OBJEDNÁVKA číslo: OBJ35-22072/2015

Věc: Veřejná zakázka „Karlovy Vary, Revitalizace veřejného prostoru - park za Lidovým domem ve Staré Roli“

Textová část změny :

Věc : Park z Lidovým domem - zdůvodnění víceprací a méněprací

Ad. 4

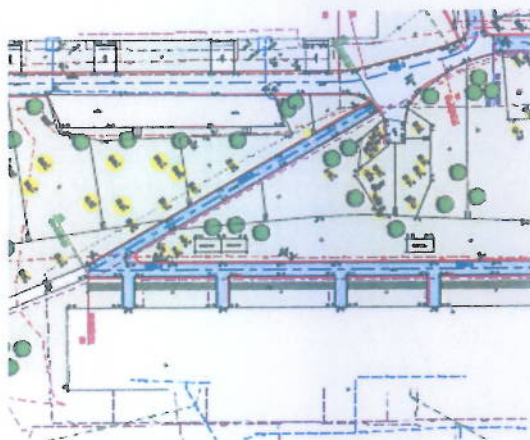
Stávající podloží je značně neúnostné – jílovité. Plocha pro sanaci je v rozsahu 205 m². Z důvodu nevhodnosti podloží byla navržena skladba :

- Geotextilie
- Hrubé kamenivo 63 – 125 v síle 200 mm

Stávající nevhodná zemina bude odtěžena a odvezena. Navržené řešení bylo konzultováno s geotechnikem Mgr. Štěříkem a projektantem stavby.

Ad. 5

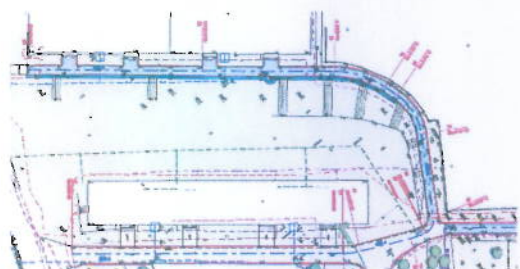
Stávající podloží je značně neúnostné – jílovité. Z průzkumu a dotazu místních pamětníků se jedná o lokalitu, kde bylo historicky řečiště. Plocha určená pro sanaci je 378 m². Z důvodu nevhodnosti podloží byla navržena skladba :

- Geotextilie
- Hrubé kamenivo 63 – 125 v síle 200 mm

Stávající nevhodná zemina bude odtěžena a odvezena. Navržené řešení bylo konzultováno s geotechnikem Mgr. Štěříkem a projektantem stavby.
